Teie 07.04.2025 nr 3-2.1/2025/2534

Meie 05.05.2025 nr 7.1-1/25/5668-2

Orava metskond 48 kinnistu ristumiskoha ehitamise nõuded

Joonis 1. Ristumiskoha pikikaldete kujundamine

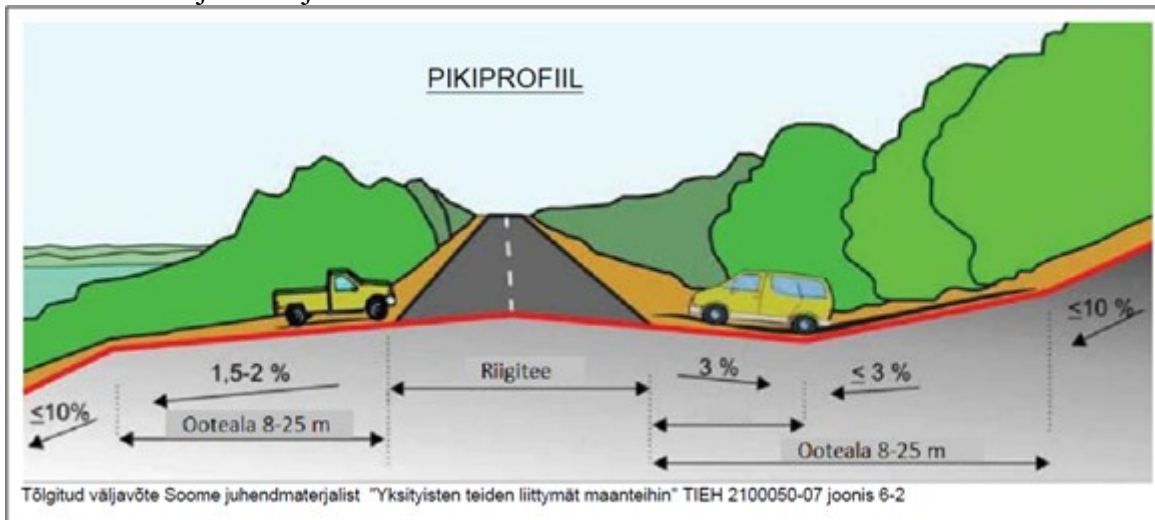
9. Ristumiskoha plaanilahenduse koostamisel lähtuda Transpordiameti tüüpjoonise II põhimõtetest. Pöörderaadiused määrata liikluskoosseisu kõige ebasoodsama sõiduki pöördekoridoride järgi. Kujutada pöördekoridorid joonistel.
10. Ristumiskoht projekteerida riigiteega võimalikult täisnurga all. Ristumiskoha pikikalded määrata vastavalt alltoodud joonise põhimõtetele arvestusega, et riigitee alusele maale sademeveett üldjuhul ei juhitata.
